旱溪排水(滯洪池)治理工程併辦土石標售

## 生態檢核諮詢意見回復表

查核日期：112年06月06日

主辦機關：經濟部水利署第三河川局

經濟部水利署第三河川局	
工程名稱	旱溪排水(滯洪池) 治理工程併辦土石標售
圖名	生態友善措施平面圖
設計	審查
繪圖	審核
校核	核定
日期	112 圖號

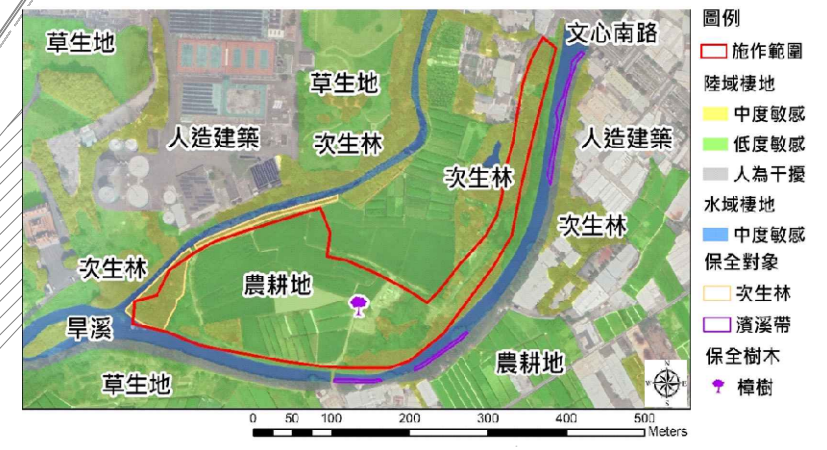
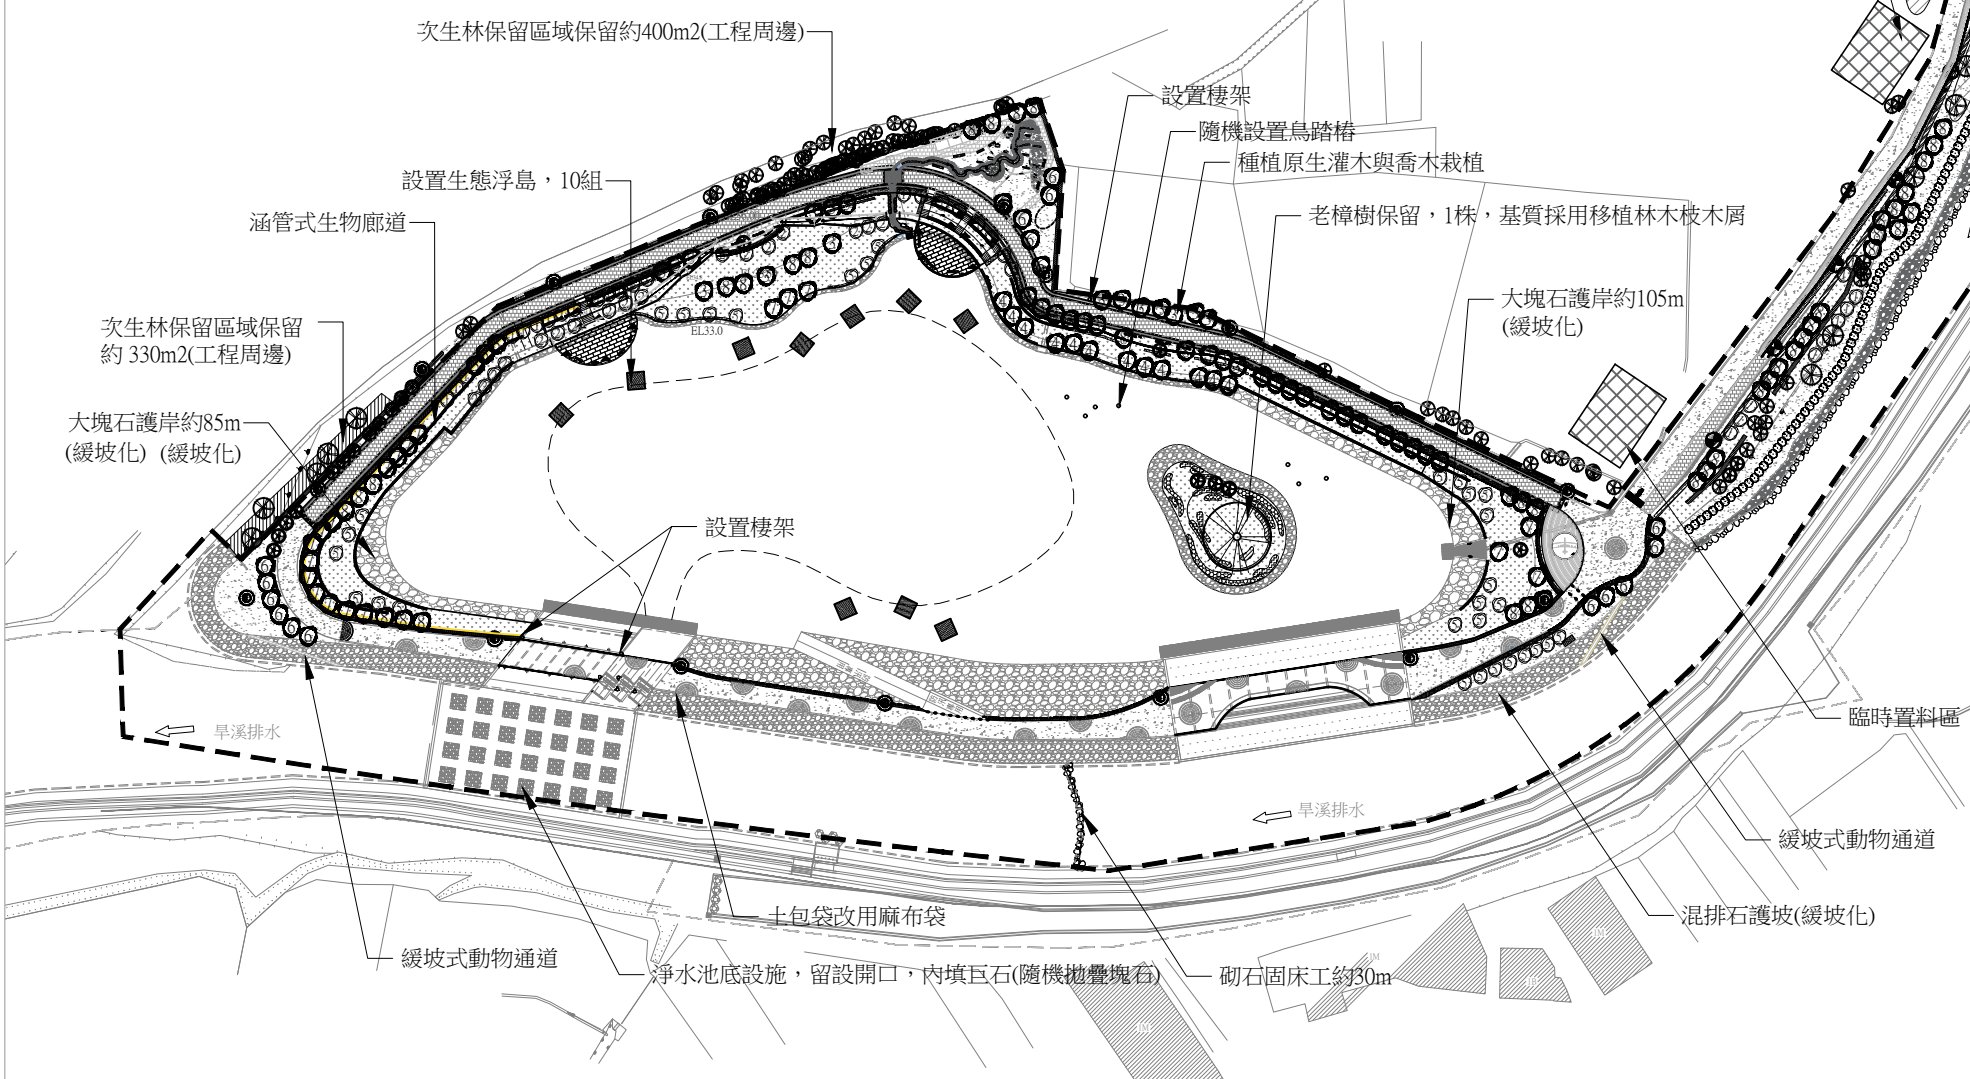
2. 建議依工程實際執行內容說明生態檢核，提供細部設計圖說生態友善措施之位置、範圍、內容與目的，並盡可能量化說明施工前後各項生態友善措施之實際結果，例如迴避保留多長或多大面積濱溪帶、自然河岸、自然溪床？修復改善多長或多大面積棲地？或是增加了多長的人工護岸、道路或多大面積人工設施整？整體覆蓋率、透水面之變化等。以利評估生態檢核之預期與實質成效	<p>1. 謝謝委員指教。已將各項生態友善措施之位置、範圍及執行內容，標示於生態友善措施平面圖，詳附件1，並加入生態關注區域圖，使施工廠商瞭解各保全對象之位置，避免工程擾動較高敏感區域或誤傷保全對象。</p> <p>2. 本案改善後綠覆率為(滯洪池全工區面積約5.0ha，蓄水面積約2.79ha，常水位面積約2.1ha，工區內喬木、灌木地批及草皮佔工區面積約1.7公頃，常水位以上綠覆面積約59%<math>\{1.7/(5-2.1)=0.59\}</math>)，其植生綠化固碳達58.1噸CO<sub>2</sub>e/每年</p> <p>3. 本案保留喬木10株、移植喬木21株</p> <p>4. 本案補償措施為：水域棲地(生態浮島、大塊石多孔隙空間)、陸域棲地(誘鳥、誘蝶蜜源植物)、廣植喬灌木(原生灌木與喬木、複層林栽植)、動物廊道(生物廊道與通道、緩坡混砌石護岸)</p> <p>5. 本案蓄水面積達2.79ha</p>
